PARECER TÉCNICO DO RECURSO DO AUTO DE INFRAÇÃO Nº 46318/2015

EMPREENDEDOR:	Posto Comercial Claros Montes Ltda	CNPJ:	21.672.183/0001-61		
EMPREENDIMENTO:	Posto Via Dupla	CNPJ:	21.672.183/0001-61		
MUNICÍPIO:	Montes Claros - MG	ZONA:	Urbana		
COORDENADAS GEOGRÁFICA (DATUM): SAD69		LAT/Y	16° 44' 06"	LONG/X	43° 51' 44"
CÓDIGO:	ATIVIDADE OBJETO DO LICENCIAMENTO (DN COPAM 74/04):			CLASSE	
F-06-01-7	Postos revendedores, postos de abastecimento, instalações de sistemas retalhistas e postos flutuantes de combustíveis.			5	
AUTO DE INFRAÇÃO: 46318/2015 (recurso)				DATA: 11/05/2015

O presente Parecer Técnico tem por objetivo subsidiar a análise do recurso do auto de infração de nº 46318/2015 datado de 11 de maio de 2015 para o empreendimento Posto Claros Montes Ltda.

Figura 3: Curvas de isoconcentração (em unidades ppm) dos compostos voláteis retirado do Relatório de pesquisa expedida de vapores orgânicos no solo (VOC), a uma profundidade de 50 cm ainda no processo de LOC de 2001 – Posto Via Dupla.

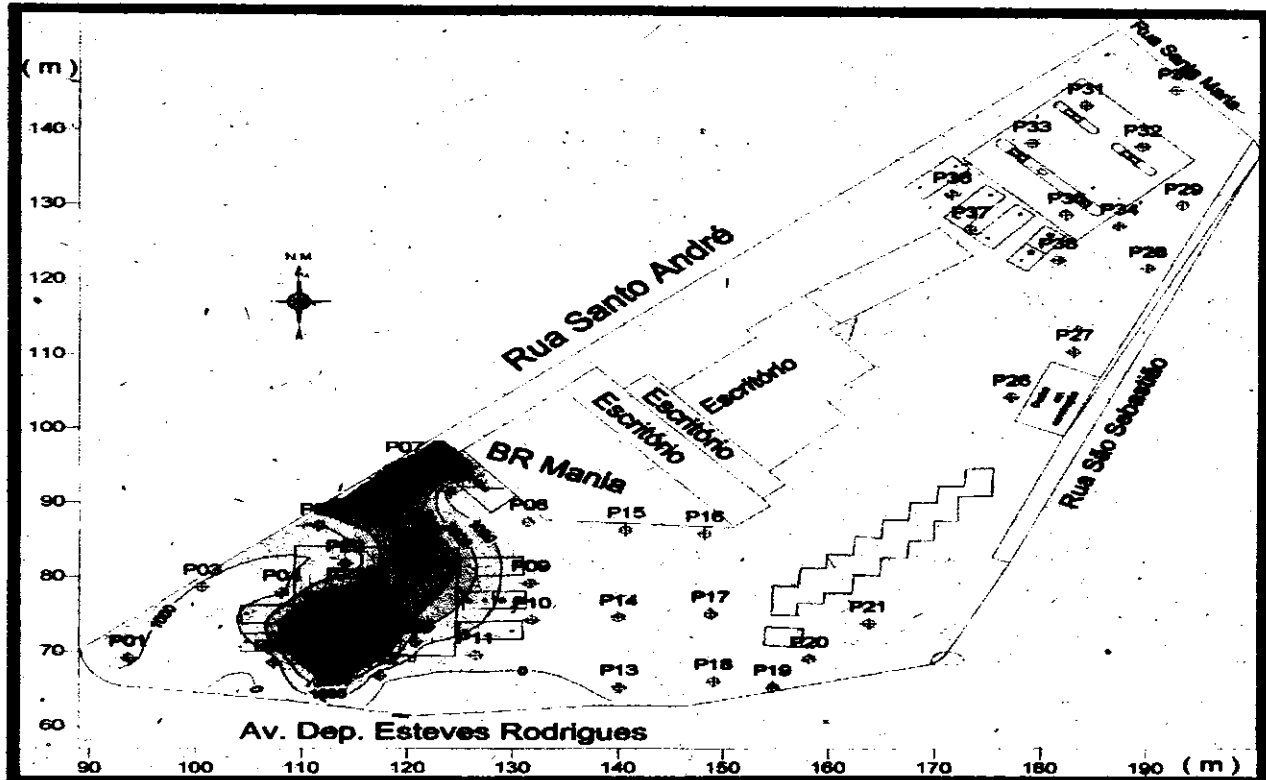
Lembrando que os estudos que levaram a equipe técnica da SUPRAM NM a solicitar a inclusão da condicionante nº 04 na época, foram baseados nos dados abaixo apresentados pelo próprio empreendedor quando da formalização do processo anterior (Figuras 3 a 7):

Como se pode observar, o prazo de 120 dias que foi dado ao empreendedor para o cumprimento da condicionante nº 04, se justifica pela gravidade das concentrações dos compostos orgânicos voláteis sendo que a continuidade dos estudos e remediação da contaminação eram emergenciais.

FIGURA 6.2.1 - PLUMA DE ISOCONCENTRAÇÃO DE COV EM SOLO A 0,5 m DE PROFUNDIDADE

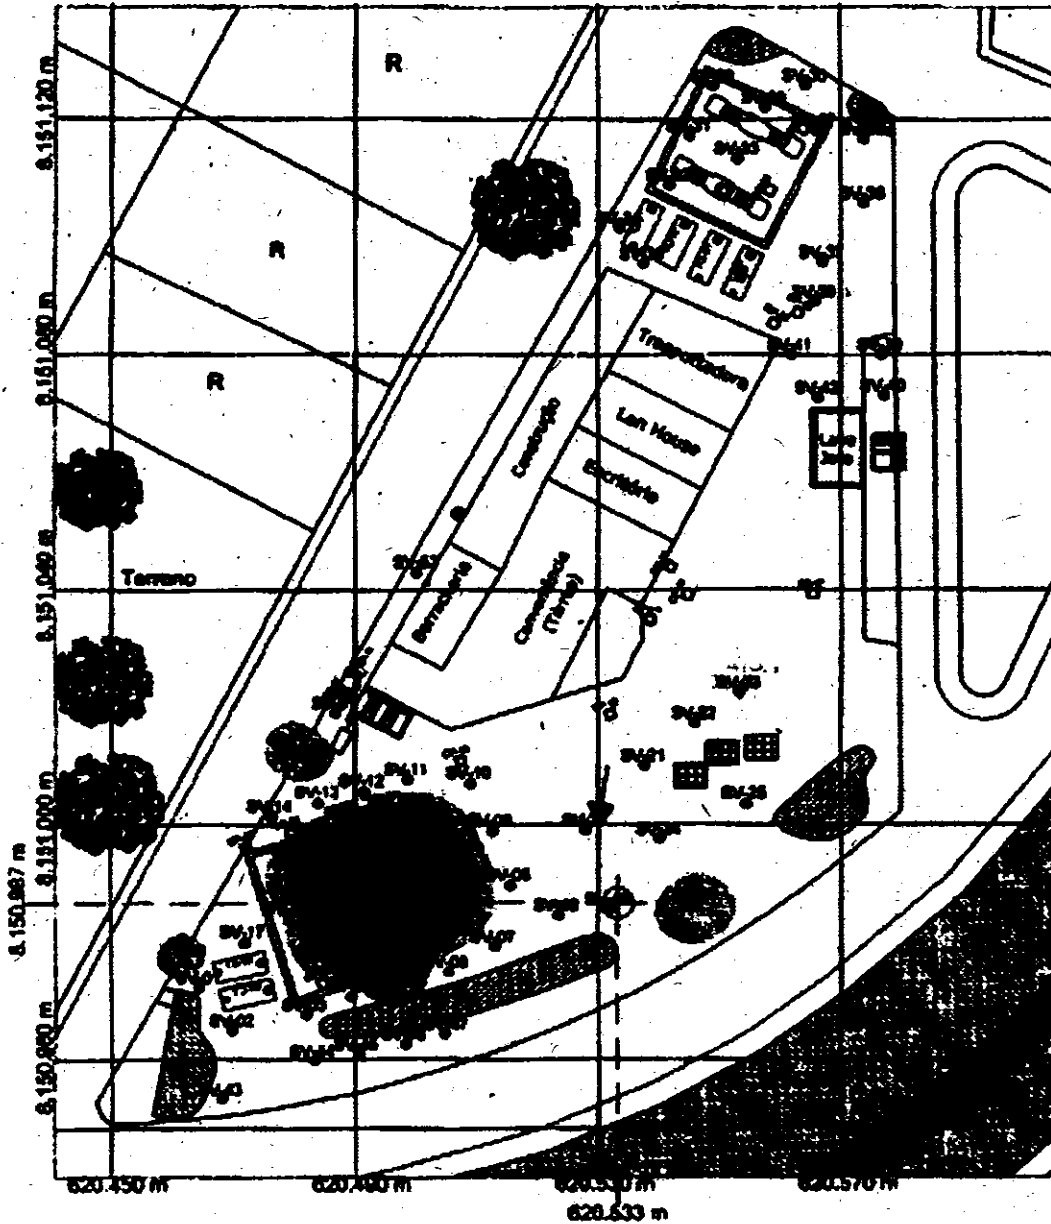
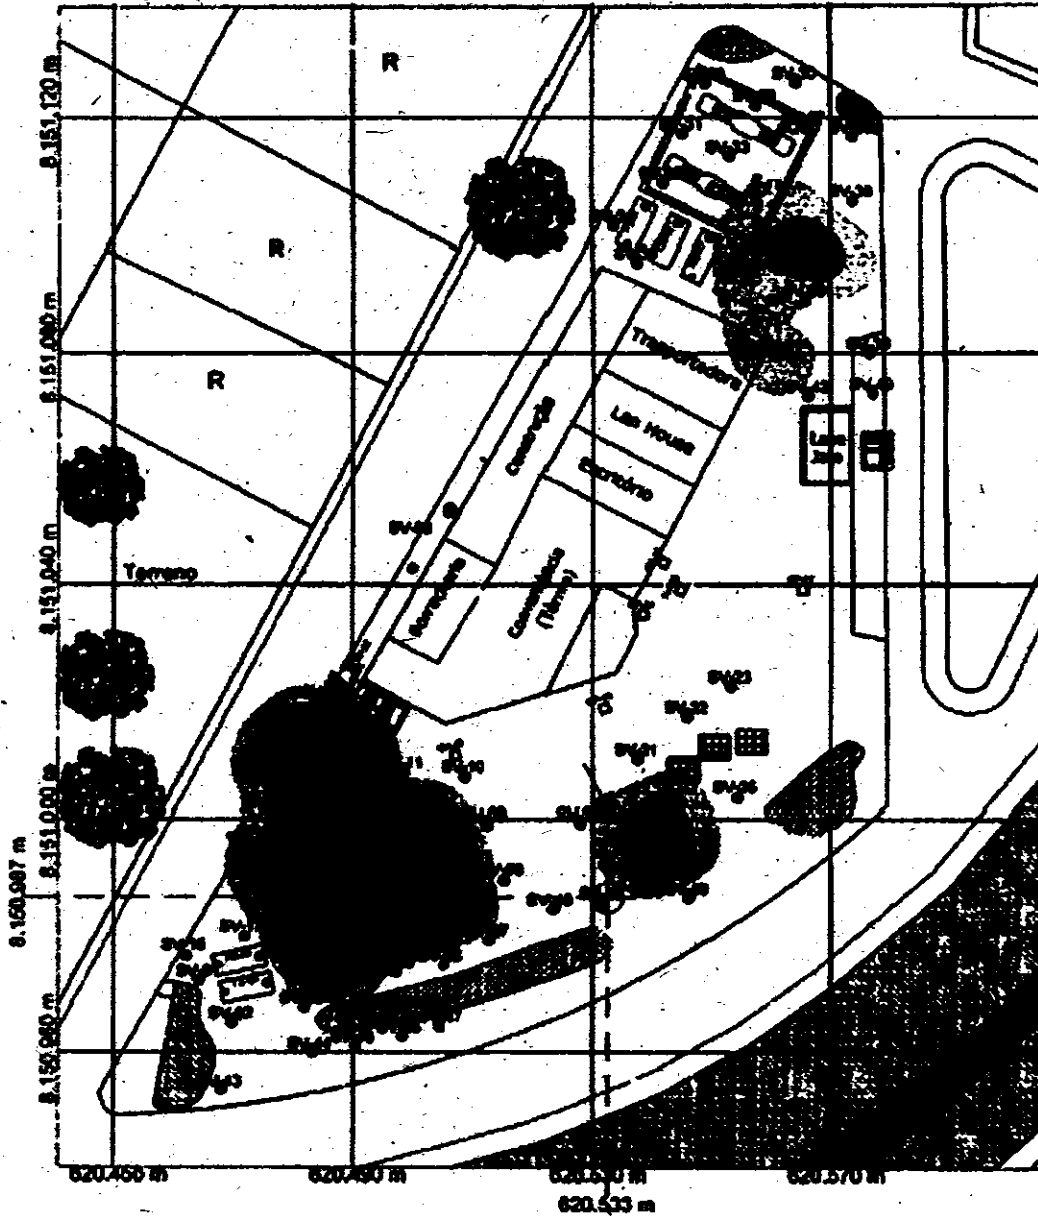
Estas informações foram protocoladas na SUPRAM NM no dia 12/12/2013 e dentre elas deve-se destacar que o estudo apresentado no Relatório Técnico da 2ª fase da investigação do passivo ambiental BTEX e HPA (conforme solicitado no item 6 do referido ofício), realizado em outubro de 2011, confirmou a contaminação, conforme documentos abaixo:
